# COMUNE DI MONTANO LUCINO

**SECONDA VARIANTE AL PIANO DI GOVERNO DEL TERRITORIO (PGT)**

**PROCEDURA DI ASSOGGETTABILITA' ALLA VALUTAZIONE AMBIENTALE STRATEGICA – VAS  
CONFERENZA DI VERIFICA – 4 DICEMBRE 2020**

## **VERBALE E CONTRODEDUZIONI**

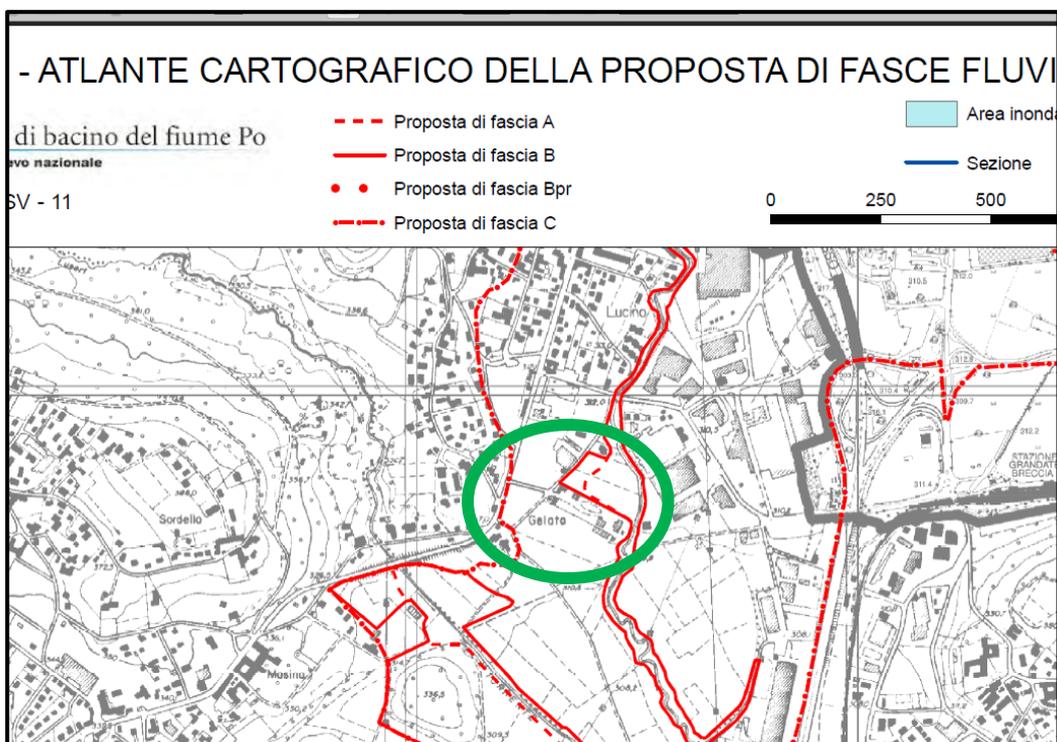
Con particolare riferimento al nuovo articolo introdotto nelle norme del DdP (art. 21 Comparti della Logistica) e alla conseguente individuazione cartografica delle aree per la logistica esistenti, si chiede di:

- chiarire la motivazione per cui il PGT vigente individua solo una parte dell'area "Lario Tir" individuata nella tavola C2 del PTCP;

- individuare negli elaborati cartografici l'intero comparto della "Lario Tir" (compresa la parte ricadente in zona D1), considerato che la Variante al PGT si propone di individuare anche i comparti in cui sono già insediate attività logistiche (nuovo art. 21 del DdP);
- estendere la ricognizione di tali tipologie di attività anche agli eventuali ulteriori comparti logistici presenti sul territorio comunale;

4. Si aggiorna la cartografia di Variante individuando con apposito simbolo grafico (asterisco\*) anche la porzione oggi non individuata dell'area "Lario Tir" (che però rimarrà con destinazione urbanistica D1), così come da tavola C2 del PTCP; Al momento della redazione della Variante non sono giunte altre istanze per l'individuazione di eventuali ulteriori comparti logistici. L'Amministrazione Comunale rimane sempre disponibile a valutare la possibilità di individuare tale tipologie di attività in altri comparti del territorio "compatibili".
